Fylkeskommunens uttalelse til varsel om planoppstart, med planprogram - Måvika i Roan

Trøndelag fylkeskommune har mottatt varsel om planoppstart for reguleringsplan Måvika i Roan. Denne uttalelsen er våre foreløpige merknader og råd i en tidlig planfase og vi viser til senere høring av planen for endelige merknader.

Anbefalt hensynssone kulturminner, Årneset

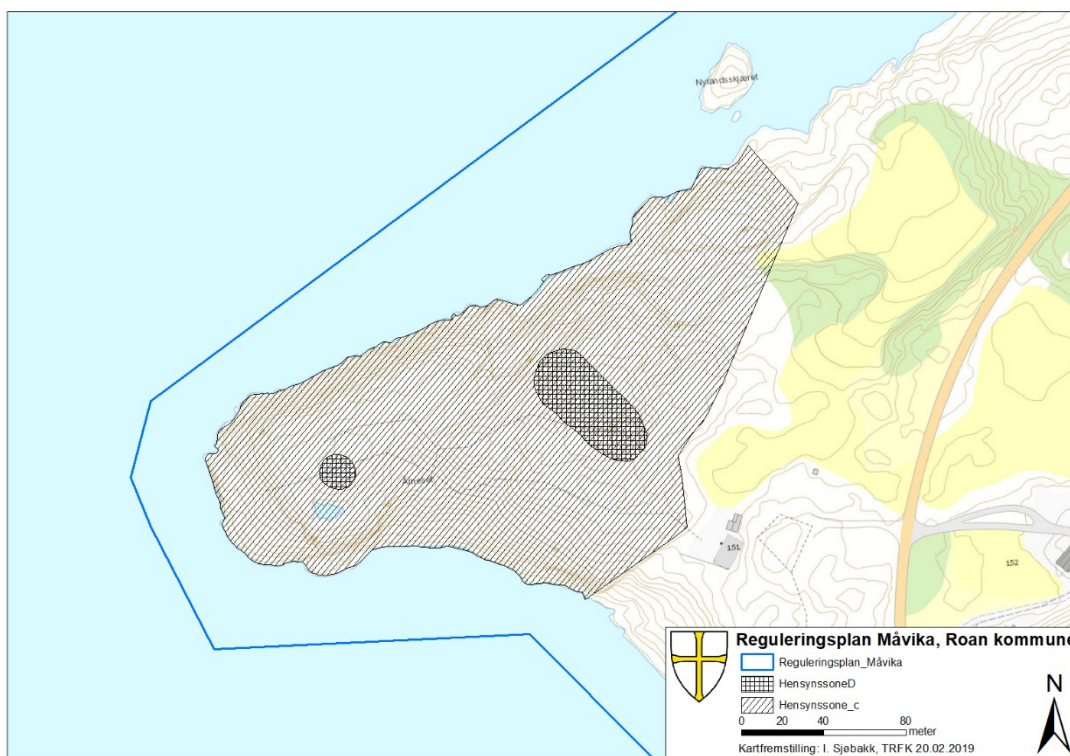
Trøndelag fylkeskommune foreslår derfor at hele Årneset inngår i en hensynssone c) – bevaring kulturmiljø.

Kulturminnene skal merkes i plankartet som hensynssone d) H730 – båndlegging etter lov om kulturminner, slik vedlagte kart viser.
